Direktoratet for mineralforvaltning
med Bergmesteren for Svalbard

Dato: 05.07.2022
Vår ref: 22/00594-29
Deres ref:

Tildeling av driftskonsesjon etter mineralloven for Båtsvatn steinbrudd i Narvik kommune. Tiltakshaver: Statkraft Energi AS

Figur 1. Oversikt over kjente forekomster av hjelmmose (*) og bremose (*) i nordre Nordland og store deler av Troms.

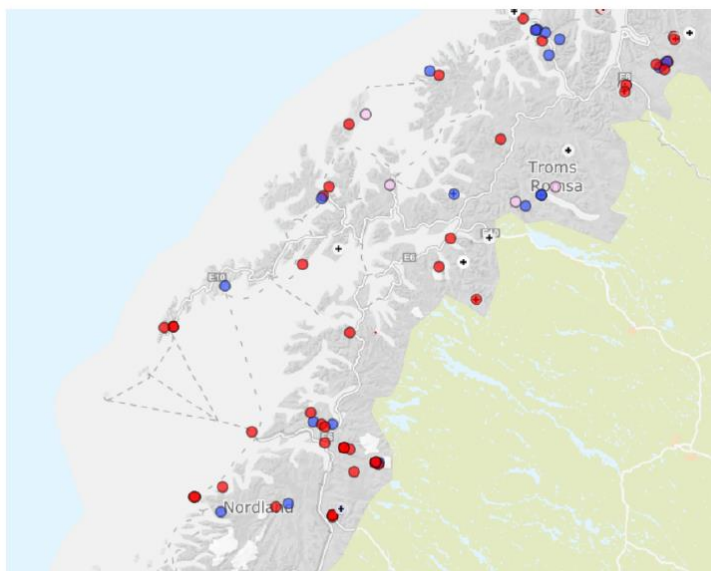
De rødlistede artene hjelmmose (VU) og bremose (NT) er registrert på odden vest for tiltaksområdet. De oppgitte geografisk nøyaktighetene på registreringene er på 100 meter, noe som kan medføre at de befinner seg innenfor uttaksområdet.

Begge artene har en spredt forekomst i Nord-Norge og nordre del av Nordland, jf. figur 1. I Ofoten forekommer disse artene meget sparsomt, og artene er kun kjent fra et fåtalls lokaliteter i Narvik kommune. Forringelse og tap av forekomster og leveområder vil ut fra dette være uheldig. Dersom artene finnes innenfor uttaksområdet, vil disse gå tapt. Dette vil virke negativt inn på utbredelsen på lokalt nivå, så vel som regionalt nivå.

Det er vanskelig å foreslå realistiske avbøtende tiltak for å bevare disse artene dersom de forekommer innenfor uttaksområdet. Dersom de ligger utenfor, bør en påse at veitraseen legges utenom eventuelle forekomster av moseartene.

Tiltakshaver skriver i sin tilbakemelding at de vanskelig kan se for seg at de vil lykkes med å lagre torvlaget et sted hvor det kan bevares, dette særskilt når bruddet i stor grad skal gjøres om til innsjø når uttaket avsluttes. Videre opplyser Tiltakshaver om at de allerede «har ryddet snø i de aller fleste områdene som skal brukes i prosjektet, inkludert steinbruddet. Veiene er i stor grad ferdig bygget bortsett fra en kort bit inn i selve steinbruddet som er avhengig av sprenging. Det vil si at det har kjørt maskiner over det aller meste av de områdene som blir mekanisk påvirket i prosjektet. Det har den konsekvens at en del av torva er skadet fra snøryddinga eller gravd av som en del av vår instruks til entreprenøren om å ta vare på alt topplag og frøbank i egne hauger om skal legges tilbake når vi er ferdige.»

Tiltakshaver er derfor «usikker på om det lar seg gjøre å sette inn tiltak i forhold til disse moseartene, som vil ha reell nytte, når vi er kommet såpass langt som vi er med resten av anleggsarbeidet (som påvirker ganske mye større arealer enn steinbruddet.)»

Tiltakshaver er på bakgrunn av kartleggingen som ble gjort i 2018 av den oppfatning, at området de skal gjøre inngrep i «er befart av fagkyndig ekspertise som konkluderer med at det ikke er gjort funn av rødlistede arter i det område vi skal operere, inkludert steinbruddsområdet». De ser derfor «ikke at det er noen spesielle tiltak som bør legges inn i planene i forhold til dette punktet i Statsforvalterens uttalelse.»
